**ООО "Грузовые автомобили-Группа ГАЗ"**

**Конструктивные изменения  
автомобилей «Урал», внедренные  
в 2009-2010 г.г.**

**(выпуск 9)**

Рис. 1. Система предпускового подогрева двигателя ЯМЗ-236НЕ2

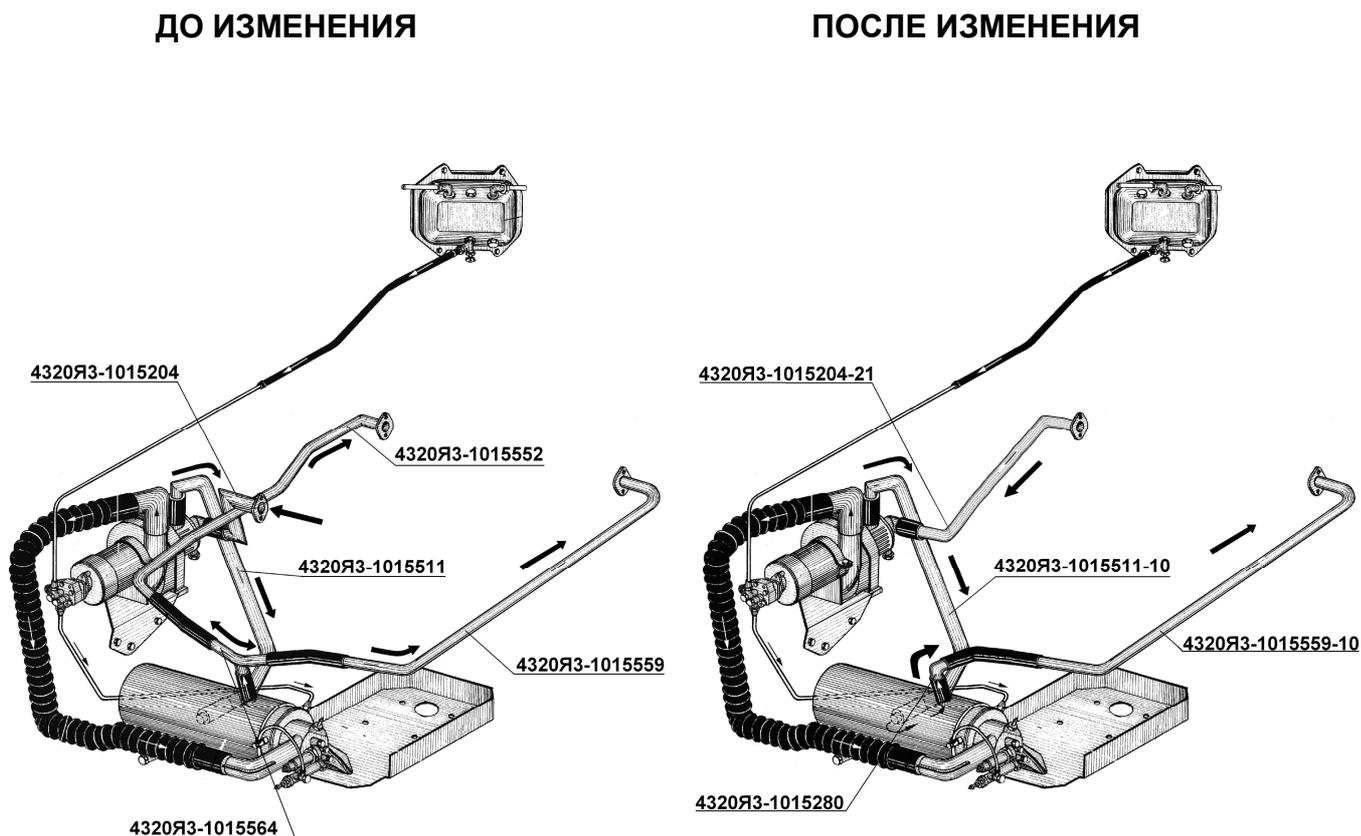
На всех автомобилях Урал-4320, Урал-43206 и их модификациях с силовыми агрегатами ЯМЗ-236НЕ2 с августа 2009 года в системе предпускового подогрева двигателя изменены конструкция и материал труб (вместо медных применяются стальные), уменьшено их количество труб и изменено расположение (см. рис.1 и табл.1).

В связи с изменением схемы подвода и отвода охлаждающей жидкости (исключен противоток), допускается при работе подогревателя одновременно запускать и двигатель.

**Рис. 2.** Коробка раздаточная:

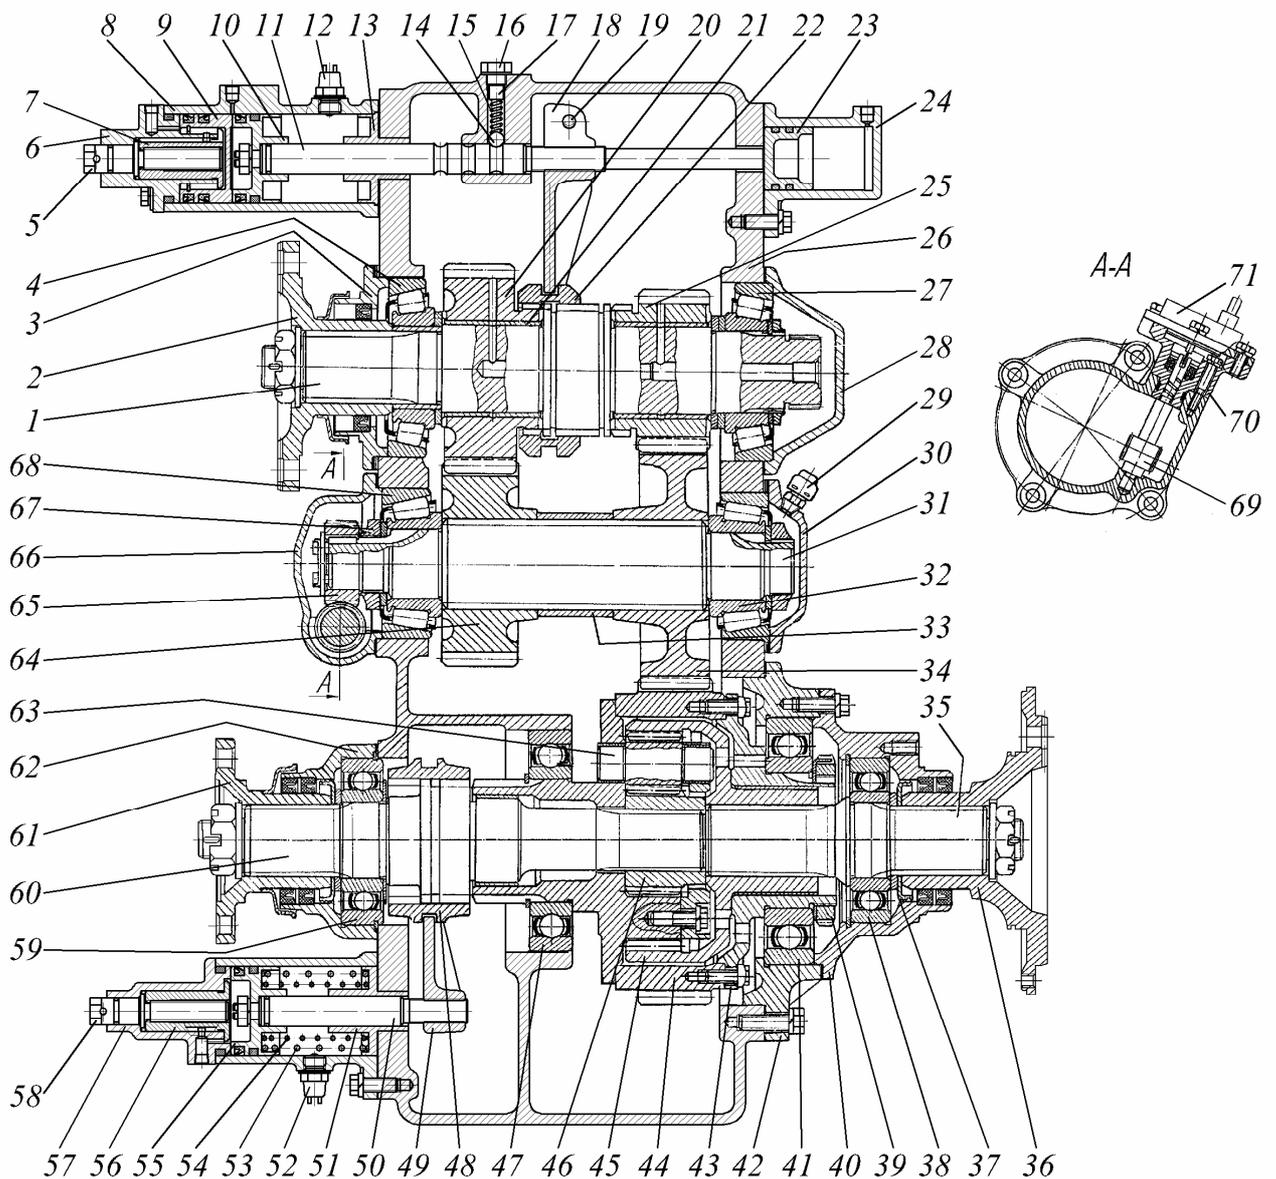
На автомобилях «Урал» с кабиной «Р» с пластиковым оперением интегрального типа и в бескапотном исполнении устанавливается измененная раздаточная коробка с электропневматическим приводом и дистанционным управлением переключения передач, блокировкой дифференциала и включением ДОМ (см. рис.2). На раздаточной коробке изменены корпусные детали, а валы с шестернями установлены такие же, как и на серийной РК.

Раздаточная коробка, на которую устанавливается коробка дополнительного отбора мощности со 100 % отбором мощности двигателя, имеет *удлиненный первичный вал и измененный в зоне крепления дополнительный отбор картер*.

При регулировке положения муфты 22 подайте воздух под давлением 0,4-0,6 МПа (4-6 кгс/см<sup>2</sup>) одновременно в цилиндр переключения передач через отверстие в крышке 6 и цилиндр 24, после чего определить разность длин шлицев с обеих сторон муфты. Разность свободных длин шлицев первичного вала с обеих сторон муфты должна быть не более 1 мм.

Положение муфты регулировать поворотом штока 11, предварительно ослабив болт 19 крепления вилки 18 и затянув его после регулировки.

Несоблюдение указаний регулирования может привести к самовыключению передач из-за нарушений правильной работы замков, выполненных в шлицевой части вала.

**Рис. 3.** Схема управления агрегатами трансмиссии:

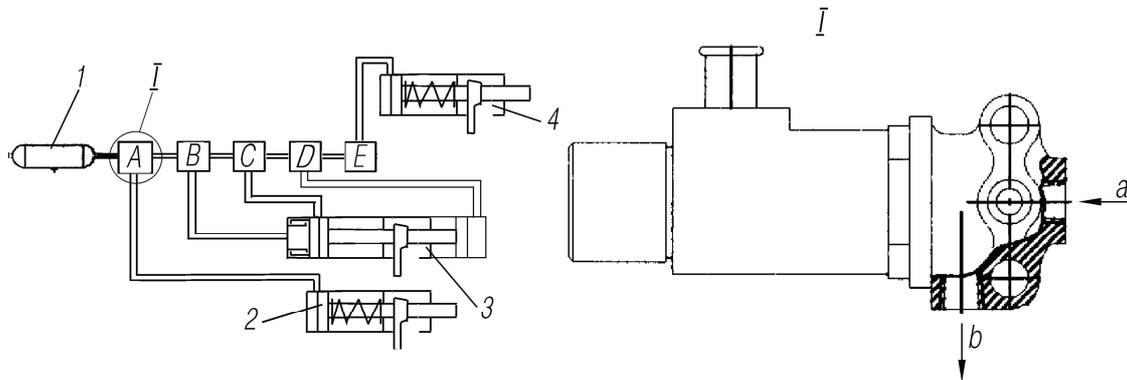
Для улучшения потребительских свойств автомобилей Урал-4320, Урал-55571, Урал-43206 и их модификаций в управлении агрегатами трансмиссии, вместо ранее устанавливаемых пневматических кранов включения воздуха 4322-4206200 и 4320X-4206201, со 2-го квартала 2010 года устанавливаются электропневмоклапана КЭБ-420 (схема управления агрегатами приведена на рис.3).

**Рис. 4.** Стакан подшипников ведущей конической шестерни

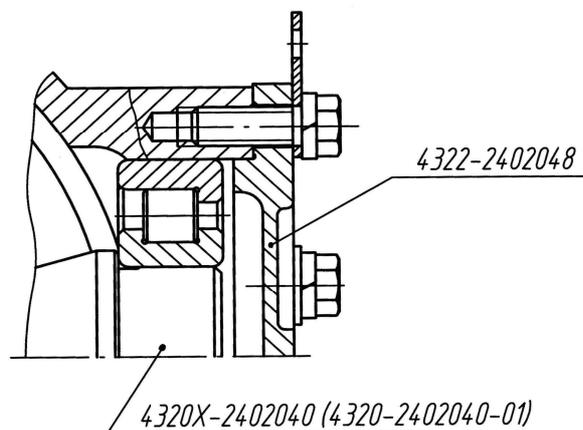
С 2010 года изменена комплектность поставляемого в запасные части стакана подшипников ведущей конической шестерни редуктора (см. рис.4 и табл.5). В настоящее время стакан в запасные части поставляется *в сборе с подшипниками*.

**Рис. 5.** Редуктор заднего моста (в скобках приведены номера для неусиленного редуктора)

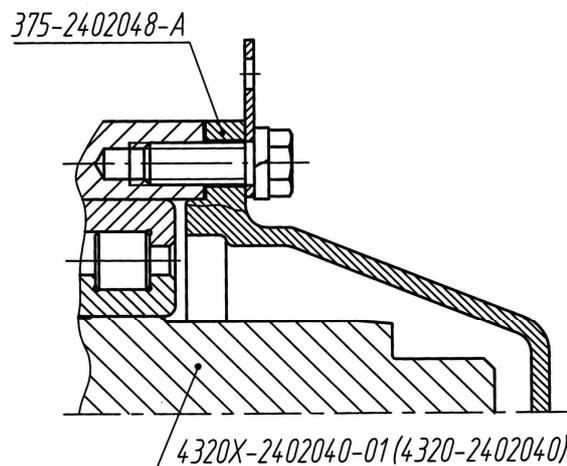
В связи с унификацией деталей в редукторах задних мостов с 2010 года на всех автомобилях Урал-43206 и Урал-4320, 5557 и их модификациях вводится новое исполнение установки ведущей конической шестерни (см. рис.5 и табл.6).

На автомобилях Урал-5323 на редукторах заднего моста, как и ранее, будет устанавливаться плоская крыша заднего подшипника.

Рис. 6 Эскиз закрепления пластины

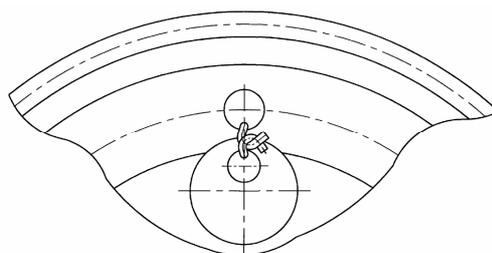
С целью улучшения идентификации и устранения пересортицы при отгрузке потребителям с июня 2010 года на шестерни ведомые цилиндрические, поставляемые в запчасти, введены маркировочные пластины с выбитым на них передаточным числом (см. рис.6).

**Рис. 7** Накладки рессор передней подвески автомобиля Урал-532301

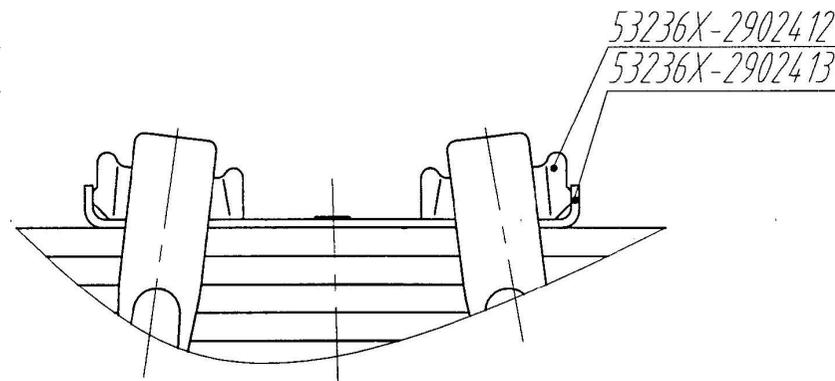
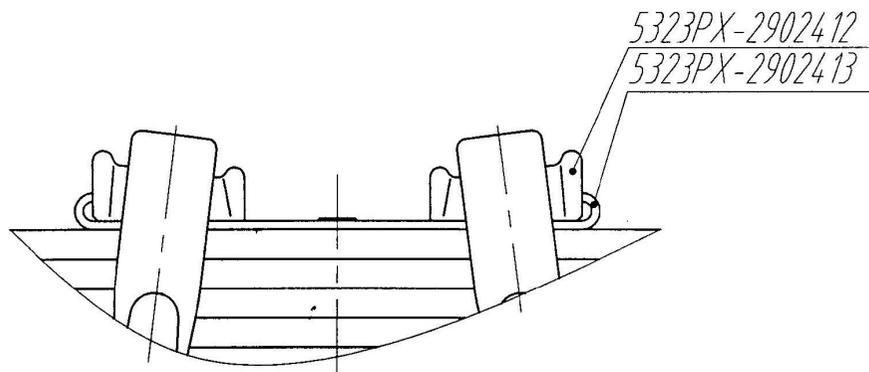
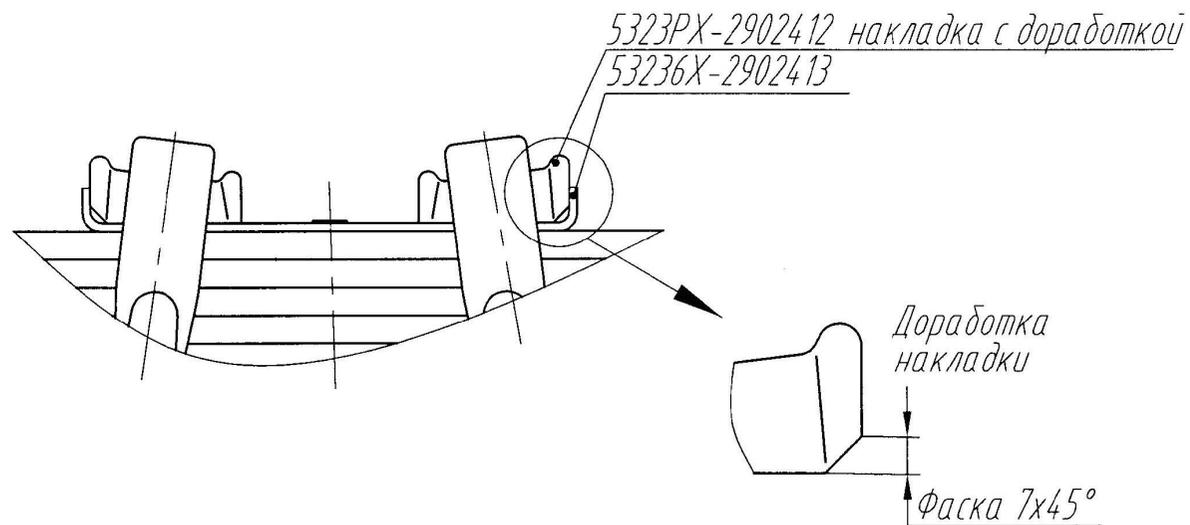
С ноября 2009г. в передней подвеске автомобилей Урал - 532301 и их модификаций вместо накладок передней - рессоры 5323РХ-2902412 и фиксаторов накладок 5323РХ-2902413 устанавливаются соответственно накладки 53236Х-2902412 и фиксаторы 53236Х-2902413 (см. табл.8 и рис.7).

Накладки 5323РХ-2902412 и фиксаторы 5323РХ- 2902413 снимаются с производства. Накладки 53236Х-2902412 в комплекте с фиксаторами 53236Х-2902413 *полностью взаимозаменяемы* со старыми накладками и фиксаторами.

При установке новых фиксаторов 53236X-2902413 на ранее выпущенные автомобили, необходимо доработать установленные на автомобили накладки 5323PX-2902412, в соответствии с рис.6 (выполнить фаску 7x45° с наружной стороны накладки для обеспечения прилегания к фиксатору без зазора).

Рис. 8. Задняя подвеска

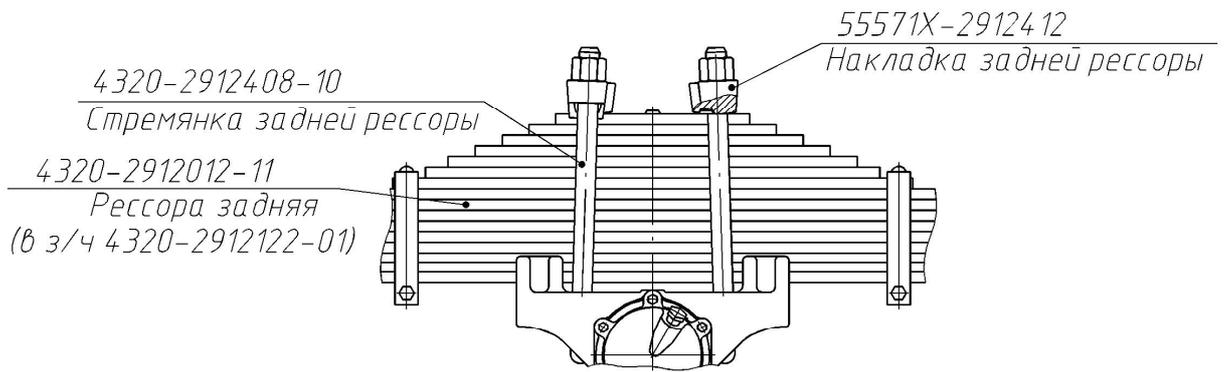
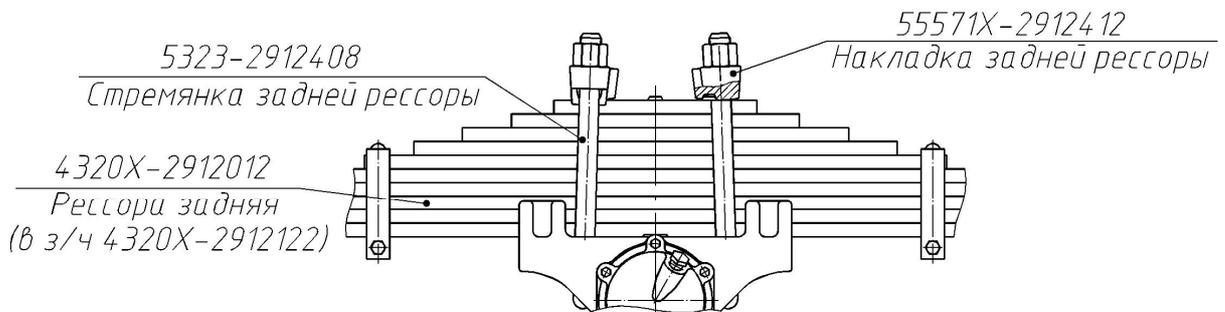
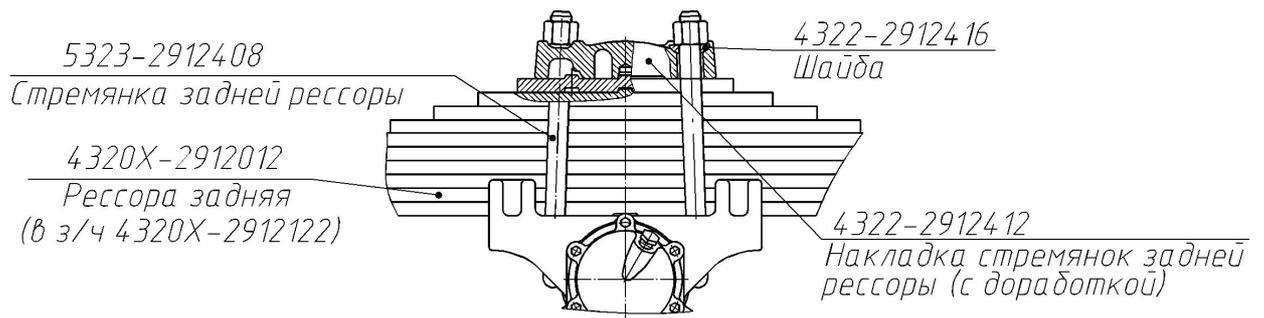
С ноября 2010 г. в задней подвеске автомобилей «Урал» с колесной формулой 6x6 и 8x8 с нагрузкой на заднюю тележку свыше 16000 ...17500 кг (модификации Урал-4320-1914-40, 4320-1958-40, 4320-1958-40И, 4320-1968-40, 532362-1042П) устанавливаются рессоры 4320X-2912012, изготовленные из стали с регламентированной прокаливаемостью методом объемно-поверхностной закалки, обладающие меньшей массой при сохранении долговечности.

Новая рессора 4320X-2912012 (в з/ч поставляется рессора 4320X-2912122 с транспортировочной скобой) отличается от ранее устанавливаемой рессоры 4320-2912012-11 (в з/ч поставлялась рессора 4320-2912122-01) меньшим числом листов (10 вместо 16) и увеличенной с 14 мм до 18 мм толщиной листов. Толщина пакета листов при этом уменьшилась с 220 до 180 мм.

В связи с уменьшением толщины пакета листов, для крепления рессоры на автомобиле, вместо стремянок 4320-2912408-10, стали применяться более короткие стремянки 5323-2912408.

При установке рессоры 4320X-2912012 на ранее выпущенные автомобили, необходимо применять укороченные стремянки 5323-2912408, при этом затяжку гаек стремянок на автомобилях выпущенных до 2009 г. необходимо производить на нагруженном автомобиле (при выпрямленных рессорах), а на автомобилях выпущенных после 2009 г. (с балансирами с радиусной опорной поверхностью) – на снаряженном автомобиле.

На автомобилях, выпущенных до июня 2005 г. необходимо, кроме укороченных стремянок 5323-2912408, применять и новые отдельные накладки 55571X-2912412, вместо ранее устанавливаемой цельной накладки 4322-2912412.

Допускается доработка цельных накладок 4322-2912412. Для этого, на плоскости, прилегающей к рессоре, на расстоянии 70 мм от осевого отверстия с обеих сторон сделать углубления диаметром 32 мм и глубиной 10 мм для выступающих выдавок на верхнем листе рессоры (см. эскиз доработки на рис.8).

В случае необходимости, замену рессор на ранее выпущенных автомобилях на рессоры 4320X-2912012 следует производить комплектом (2 рессоры), т.к. рессоры отличаются по жесткости.

Рис. 9. Седельное устройство

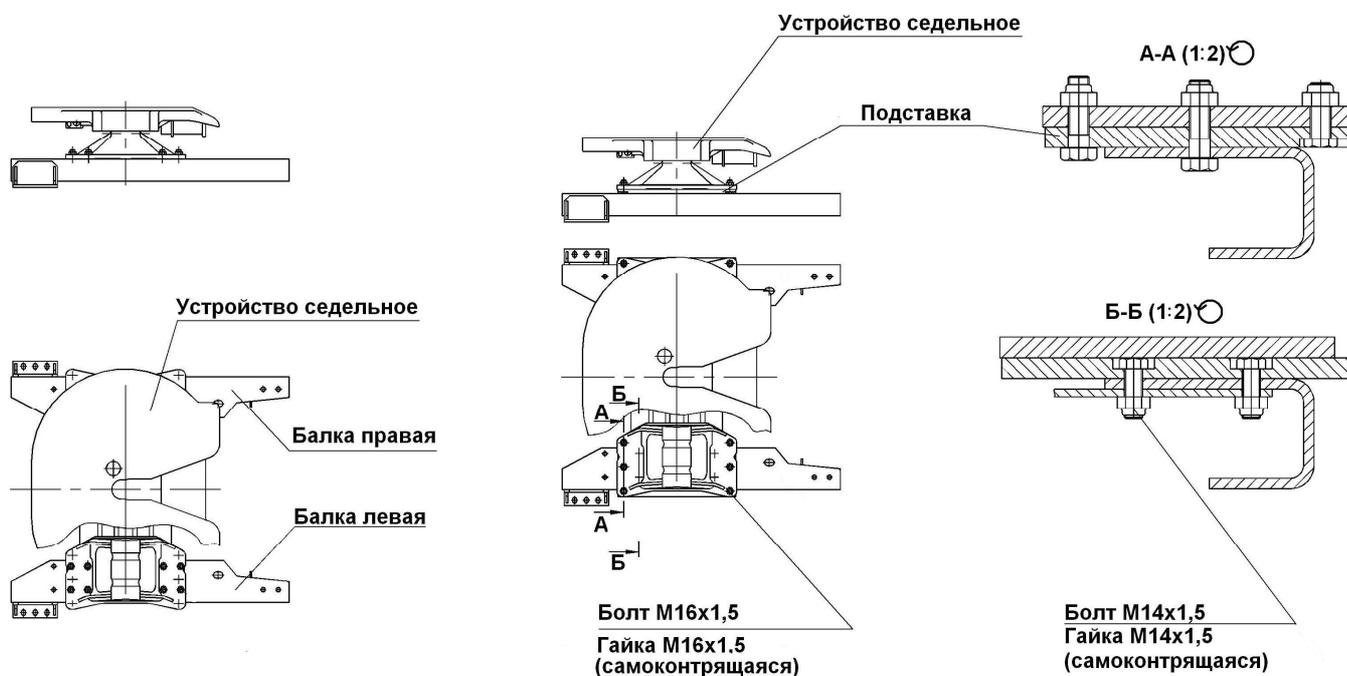
В связи со снятием с производства седельного устройства 44202М-2702008 (производства ОАО АЗ «УРАЛ») с 3 квартала 2010 года на все автомобили «Урал» устанавливаются седельные устройства 64221-2702010-01 (производства ОАО «Гидромаш») или седельные устройства SK-S 36.20 185 «Георг Фишер», JSK 37С 185Z «Йост», устанавливаемые по заказу. Все болты и гайки, используемые при креплении седельного устройства, заменены на болты со самопорящимися гайками.

При установке вышеуказанных седельных устройств на ранее выпущенные седельные тягачи необходимо провести доработку балок и крепления седельного устройства на надрамнике с установкой подставки 44202Ф-2702171 (см. рис.9 и табл.9)

Рис. 10. Рулевое управление автомобилями Урал-4320, 5557, 43206 и их модификации.

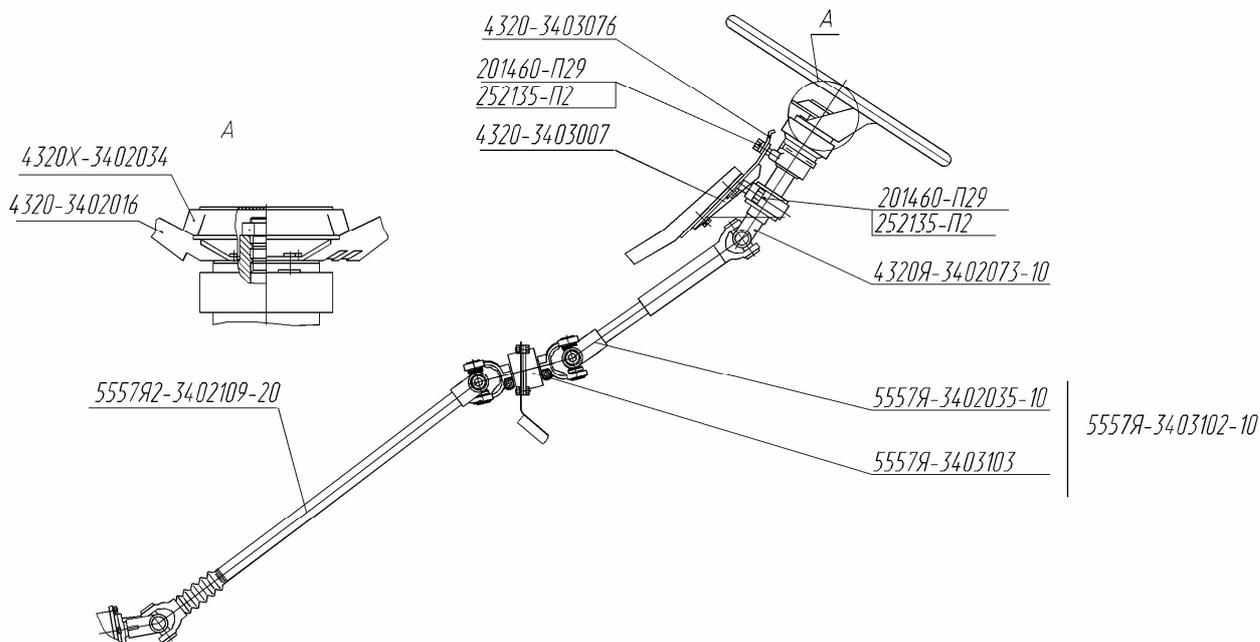
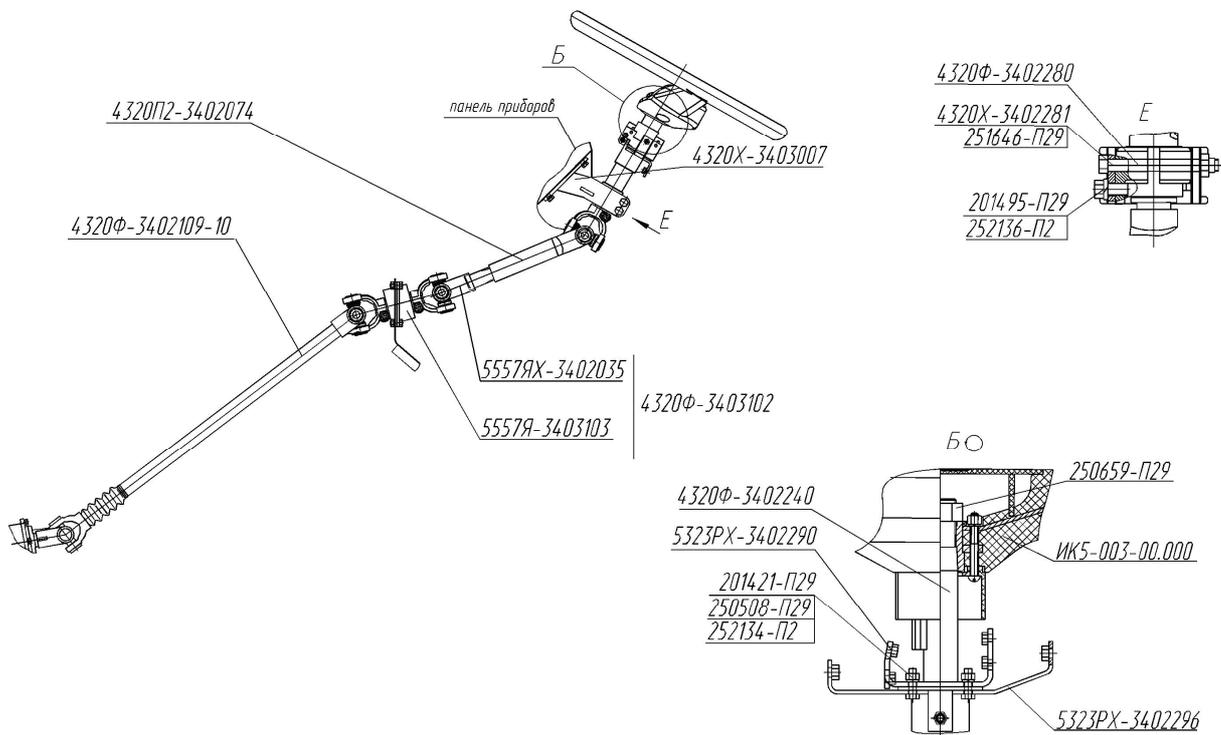
На автомобилях «Урал» с апреля 2010 г. внедрена измененная рулевая колонка.

Вместо вала рулевого колеса устанавливаются колонка рулевого управления и вилка скользящая с шарниром, изменено рулевое колесо и опора промежуточная с валом (см. табл.10 и рис.10-13).
